ČÍSLO JEDNACÍ: MUBN/231206/2025/ORI -
SPIS. ZNAČKA: ORI/352/2025/TUM
VYŘIZUJE: Pavlína Tůmová
TELEFON: +420 312 821 268
E-MAIL: tumova@benesov-city.cz
DATUM: 02.07.2025

Vysvětlení a doplnění zadávací dokumentace č. 1

V rámci výběrového řízení veřejné zakázky s názvem „**Nová komunikace mezi ulicemi Dukelská a Karla Nového, Benešov**“ zadavatel město Benešov poskytuje dodavatelům toto vysvětlení zadávací dokumentace.

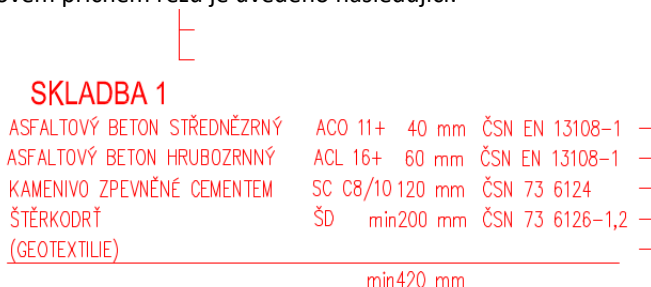
V SO 901 – návrh DIO – objízdna trasa se v položkách odkazuje na tento výkres 901_C.3.3. Speciální výkres - objízdna trasa.pdf. Uchazeč žádný takový výkres v PD nenašel. Zveřejní zadavatel tento výkres?

Zadavatel : Speciální výkres nebude doplněn. Vzhledem k délce přípravy a vývoji souvisejících okolních staveb, reálné upřesnění DIO bude provedeno v koordinaci organizované investorem - viz odpověď na dotaz č. 9.
